CONVÊNIO Nº 841122/2016 – EDITAL DE LICITAÇÃO – CONCORRÊNCIA Nº 030/2022

OBJETO 01 - REFORMA DO AMBULATÓRIO, DA QUIMIOTERAPIA E DA FARMÁCIA DE QUIMIOTERAPIA DO PAVIMENTO TÉRREO, DA INTERNAÇÃO DO 3º PAVIMENTO E DA UNIDADE DE TERAPIA INTENSIVA DO 6º PAVIMENTO DO HOSPITAL SANTA RITA.

ESCLARECIMENTO Nº 02

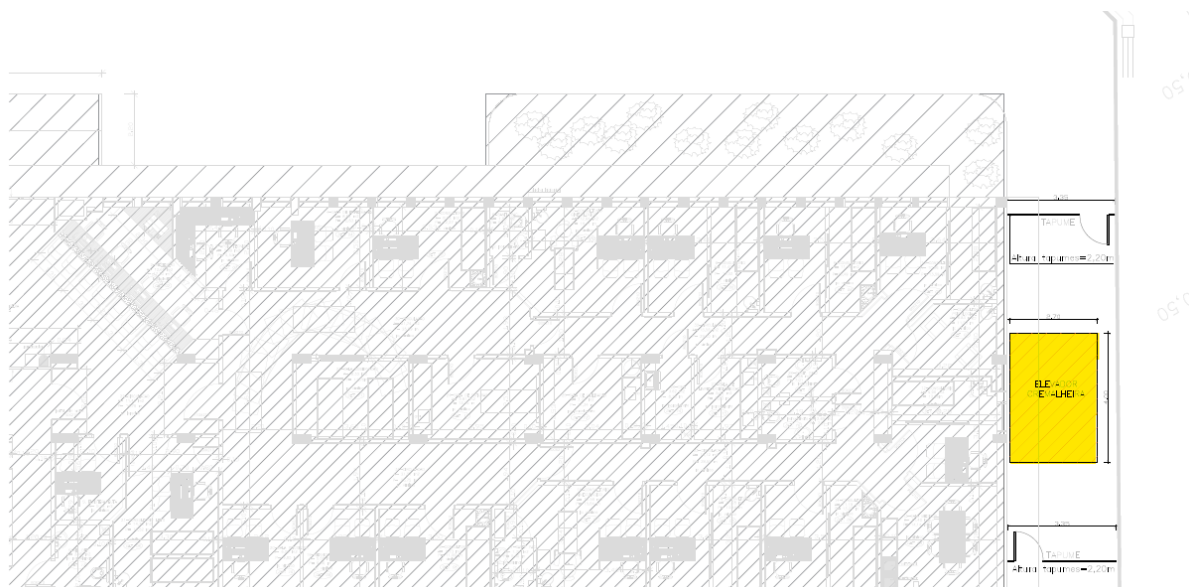
Pergunta 15: Onde está prevista a instalação do elevador de cremalheira?

Pergunta 15: O equipamento está previsto para instalação na fachada da rua Sarmento Leite, segue imagem.

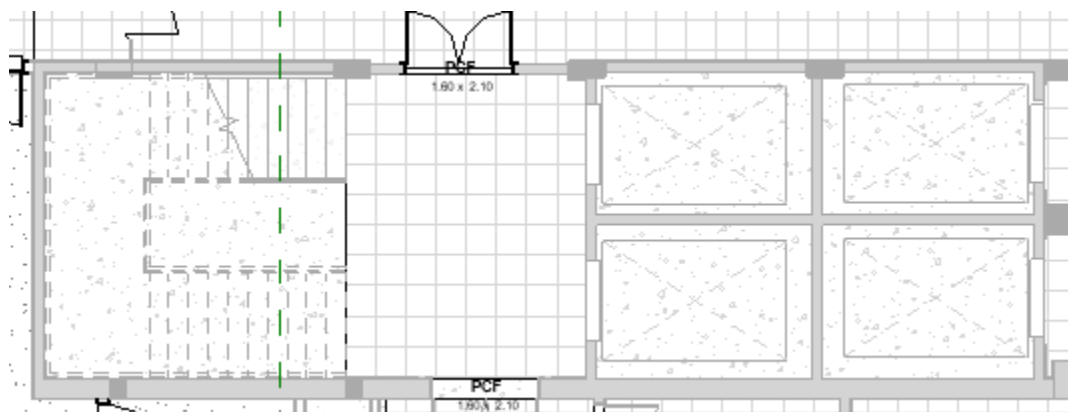
PCF andar térreo – apesar de estar no escopo e na planilha esta porta não foi localizada no andar térreo, nem nos projetos e nem no detalhamento. Por outro lado, a descrição da planilha é uma e a descrição do escopo é outra.

Pergunta 16 – O que deve ser orçado e onde será instalada a referida porta?

Pergunta 16: A porta corta fogo deverá ser executada, abaixo imagem de sua localização no projeto:
